**Всемирный форум для согласования
правил в области транспортных средств**

Рабочая группа по общим предписаниям,
касающимся безопасности

**Доклад Рабочей группы по общим предписаниям,
касающимся безопасности, о работе ее 111-й сессии
(11–14 октября 2016 года)**

«Рис.1
 Держатель образца (размеры в миллиметрах)

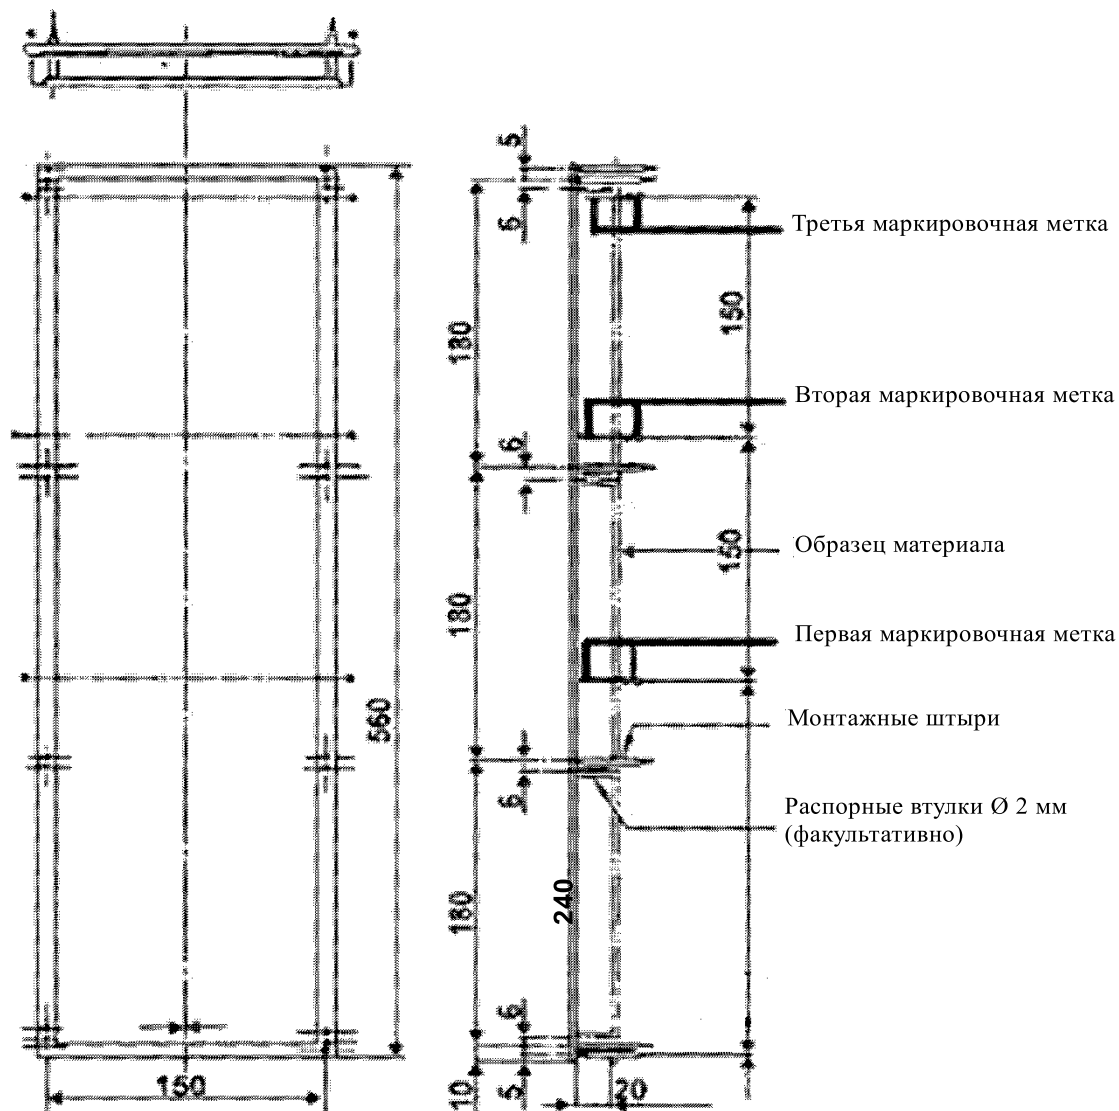
Рис. 1 изменить следующим образом (исключив внизу слово «Горелка» и заменив «220» на «240»):
